Mission régionale d'autorité environnementale
OCCITANIE

**Avis sur le projet de centrale solaire Brésisol
sur la commune de Payra sur l'Hers (11)**

N°saisine : 011473/A P

Date : 26/02/2026

Figure 2: implantation du projet

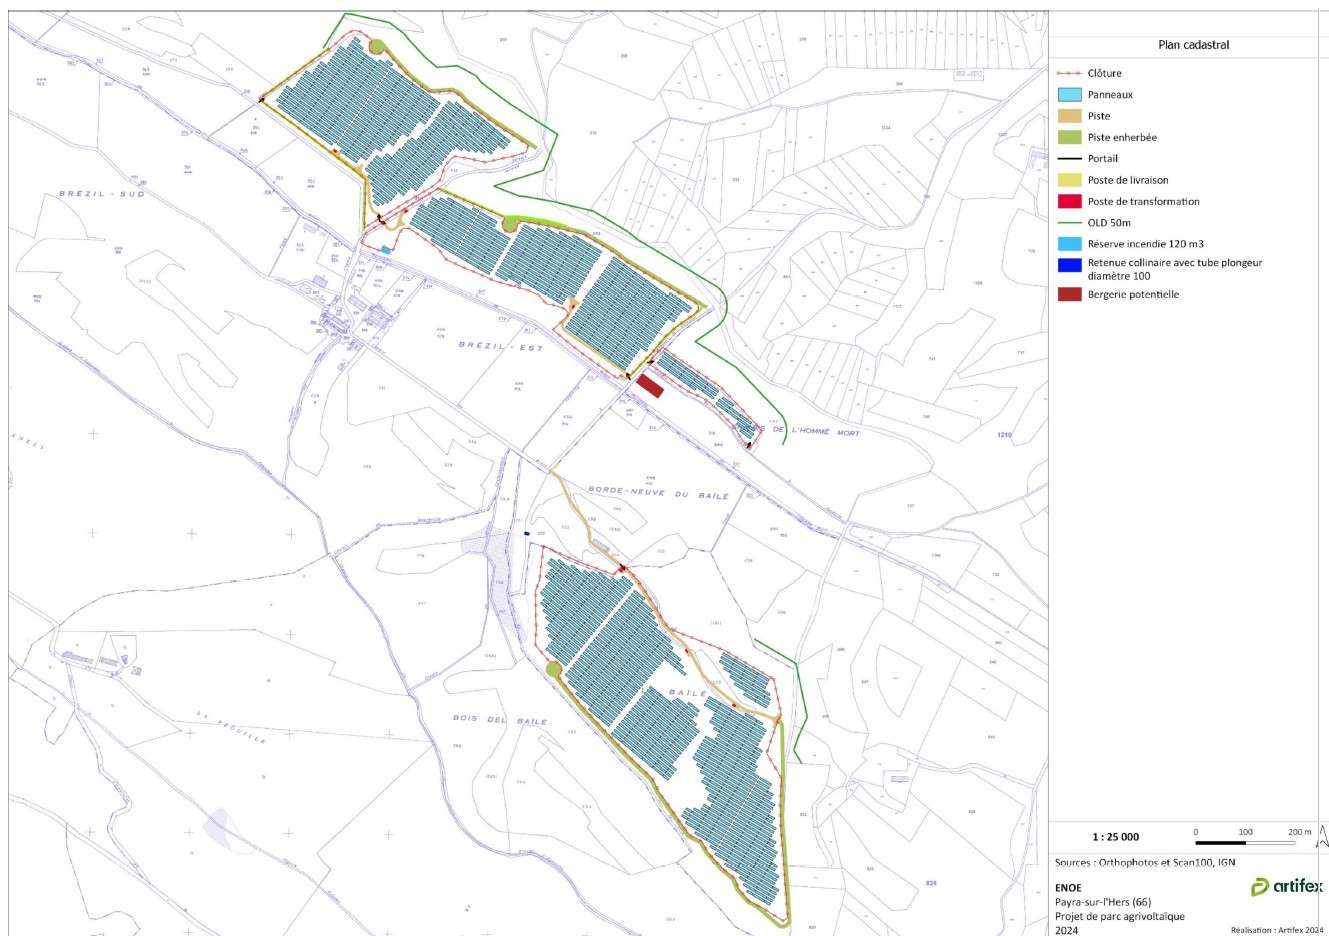
Le projet inclut (cf. figure n°2) :

- des modules photovoltaïques sur des structures fixes, inclinés à 22°, d'une hauteur totale de 2,87 m par rapport au sol (hauteur du bas des panneaux 1,2 m). Les rangées sont espacées de 3,95 m. Les tables sont fixées par pieux battus ;
- 1 235 ml de pistes empierrées compactées et 2 000 ml de pistes enherbées ;
- les obligations légales de débroussaillage (OLD), d'une emprise de 50 m autour des installations et de 10 m de part et d'autre des pistes d'accès. La surface totale reste à préciser ;
- six postes de transformation et deux postes de livraison, qu'il est prévu de raccorder au poste source de Bagatelle. Les raccordements électriques sont en tranchées enterrées ;
- une réserve incendie de 120 m³ et une prise d'eau sur une retenue collinaire existante ;
- 5 900 m de clôtures d'une hauteur de 1,80 m ;
- un réseau d'alimentation en eau pour l'abreuvement des ovins.

Figure 3: synthèse des enjeux écologiques

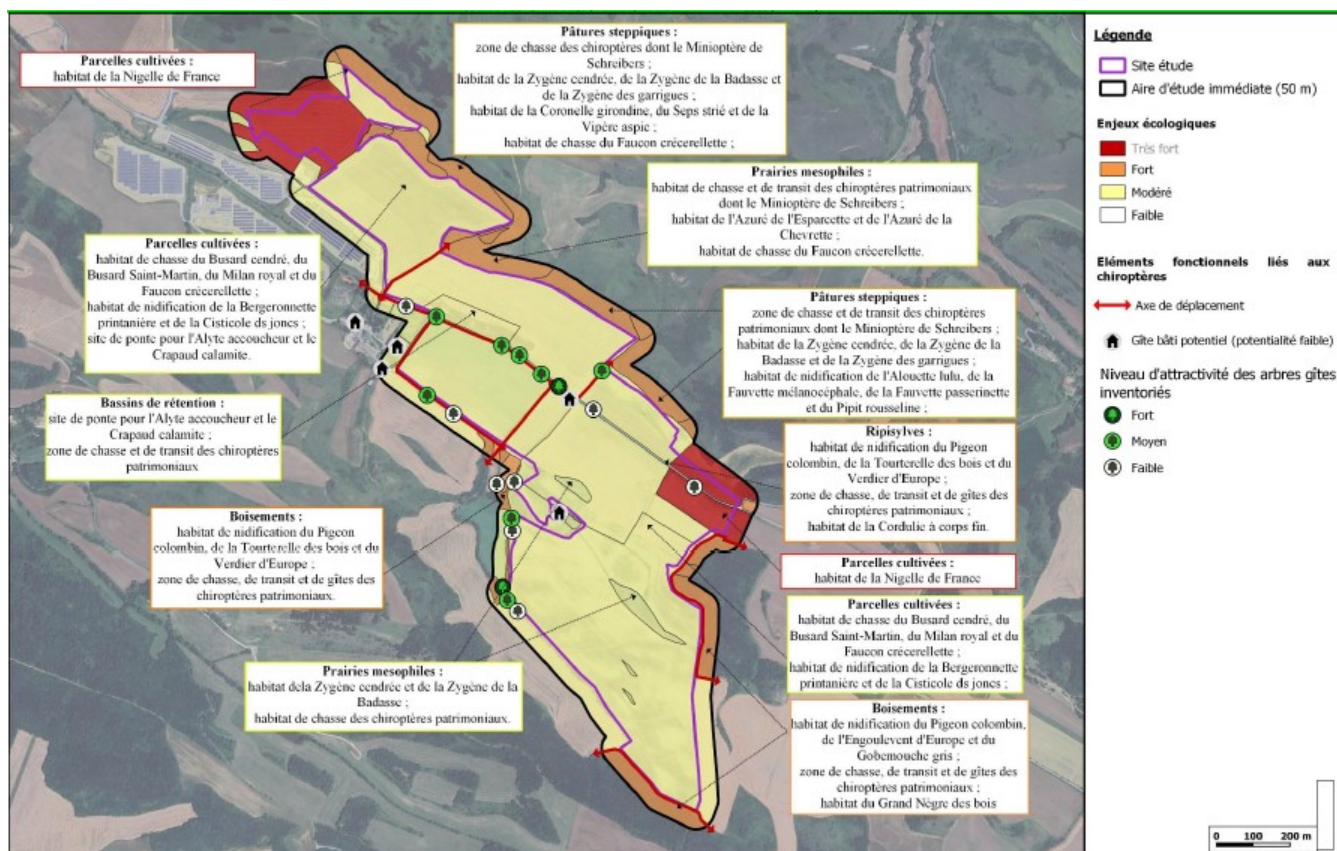
Bien que le projet soit essentiellement implanté sur des parcelles travaillées en cultures annuelles, l'étude d'impact identifie des enjeux naturalistes « modérés » à « très forts » sur l'ensemble de l'aire d'étude (cf. figure 3). La zone d'implantation du projet (ZIP) est favorable à une diversité de chauves-souris (gîtes, chasse, transit), plusieurs espèces d'amphibiens, de reptiles et d'insectes patrimoniaux (Zygène cendrée, Zygène de la Badasse, Grand nègre des bois, Azuré de l'esparcette...). Elle est également favorable à la nidification, l'alimentation et la chasse de nombreuses espèces d'oiseaux dont des rapaces.
